**Verslag huishoudelijke elektrische installatie op laagspanning en zeer lage spanning****Algemeen:**

Referentie: 006-20260921-02	Datum controle: 21/09/2026
Keurder: 006

Eigenaar:	De Ceuster Renata	EAN-code:	Onbekend
Adres installatie:	Dennenlaan 29, 2560 - Nijlen	Nummer teller(s):	202371
		Distributienetbeheerder installatie:	Fluvius
Datum uitvoering installatie:			
☒ Vóór 01/10/1981			
☐ Tussen 01/10/1981 en 01/06/2020			
☐ Vanaf 01/06/2020			
Type:			
☒ Wooneenheid ☐ Niet-huishoudelijk ☐ PV ☐ Batterij ☐ Laadpaal

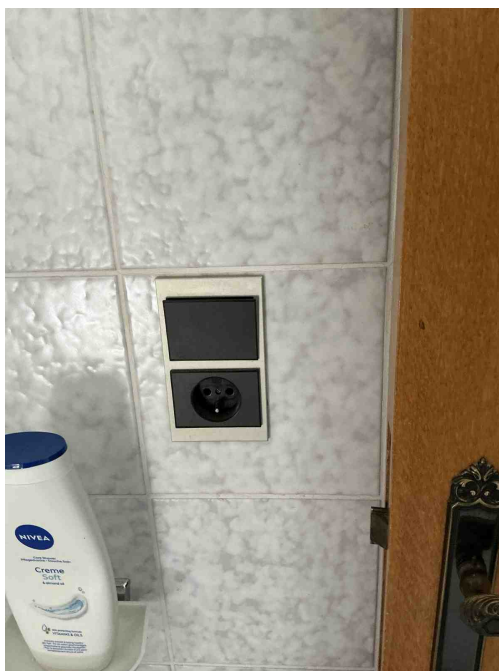
D24 - De differentieelstroombeschermingsinrichtingen die worden geplaatst in huishoudelijke installaties dienen tenminste van het type A te zijn (Boek 1: 5.3.5.3).

Opmerking: O.a. hoofddiff

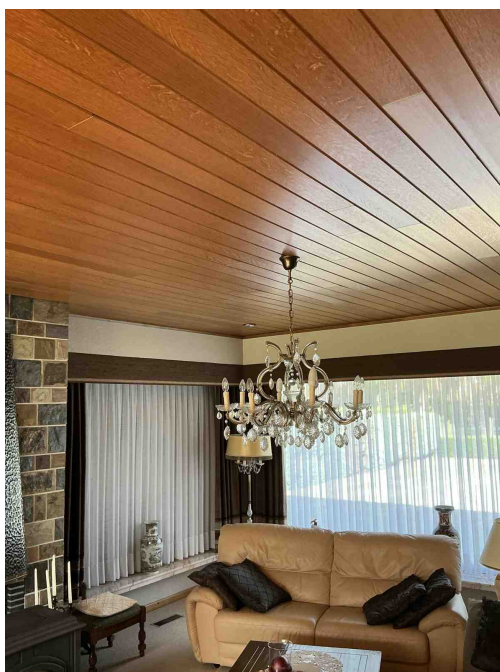
T11 - De contactdozen waarvan de toegekende stroomsterkte maximaal 16A en de toegekende spanning maximaal 250V bedraagt en niet bedoeld zijn voor de voeding van een of meerdere verbruikstoestellen voor een specifiek doel en niet geplaatst zijn in of op schakel- en verdeelborden, beschikken niet of IPXX-D (incl. gemeenschappelijke delen residentieel geheel) (Boek 1: 4.2.2.3/5.3.5.2).

Opmerking: O.a. garage, badkamer, slaapkamer 2

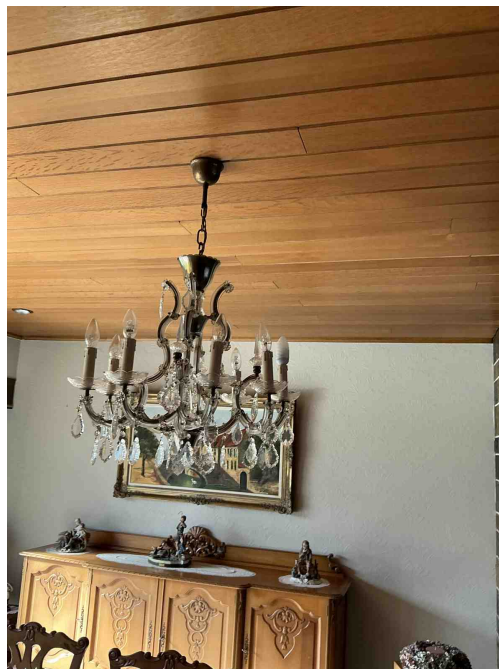
Toestellen klasse 00 en 01 zijn verboden.
Opmerking: O.a. slaapkamer 1, slaapkamer 2, hal, woonkamer

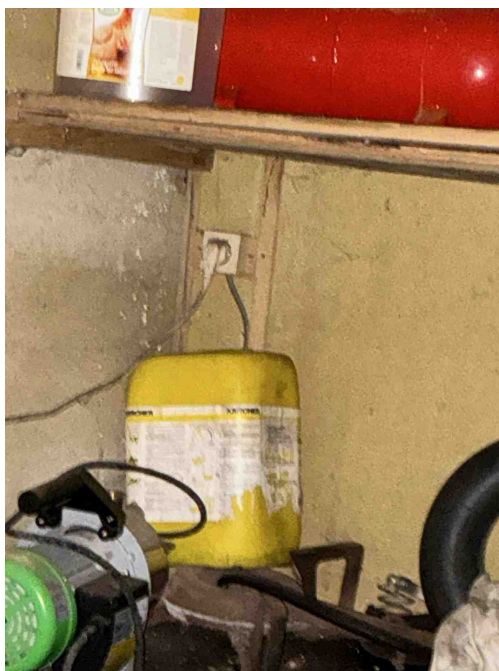
A16 - Er is geen continuïteit van de beschermingsgeleider van de contactdoos (Boek 1: 5.4.3.4).
Opmerking: O.a. badkamer, slaapkamer 2

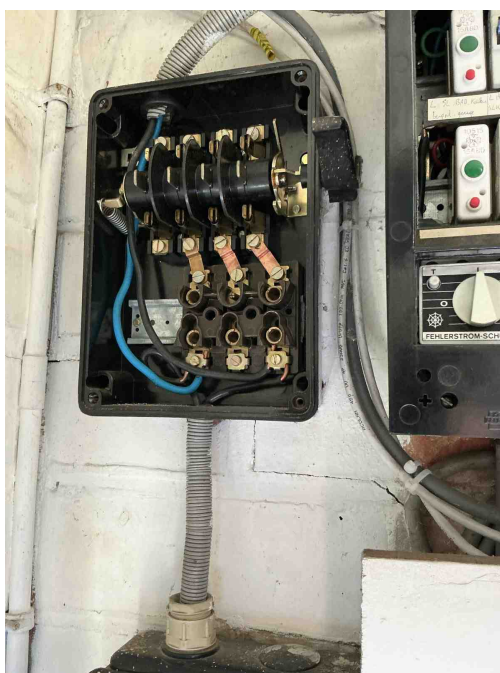
T13 - Opbouwcontactdozen en/of -schakelaars zonder achterplaatje mogen niet rechtstreeks op een brandbare ondergrond bevestigd worden (Boek 1: 4.3.3.5).

Opmerking: O.a tuinhuis
